Keuringsverslag van een elektrische laagspanning- en zeer lage spanningsinstallatie

NIET CONFORM

Straatnaam Lepelhoekstraat
Huisnummer 72
Busnummer
Postcode 9100
Gemeente Sint-Niklaas
Land België

Controlebezoek van een huishoudelijke installatie volgens (KB 08/09/2019) - AREI Boek 1- 6.5. en 4.2.4.3.

Afbeelding schakel- en verdeelbord:

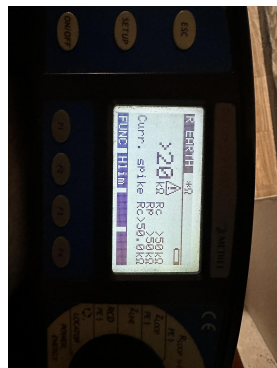
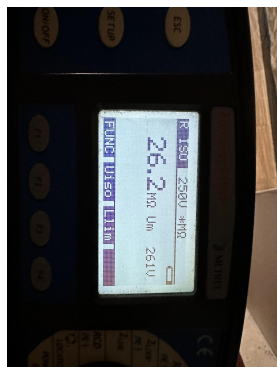
15.10 Niet gebruikte invoeringen van het verdeelbord zijn niet correct of onvoldoende afgedicht. (Boek 1 Afdeling 5.1.4. en 4.2.2.3.)

19.13 Toestellen zonder bodem moeten bevestigd worden op aangepaste montageplaten. (Boek 1 Afdeling 5.1.4. en 5.3.5.2. en 5.3.5.4.)

Inbreuk: kabel 5g2,5 gebruikt voor 2afzonderlijke kringen. Verboden. Te vervangen

Inbreuk: stopcontacten zonder kinderveiligheid zijn verboden. te vervangen.
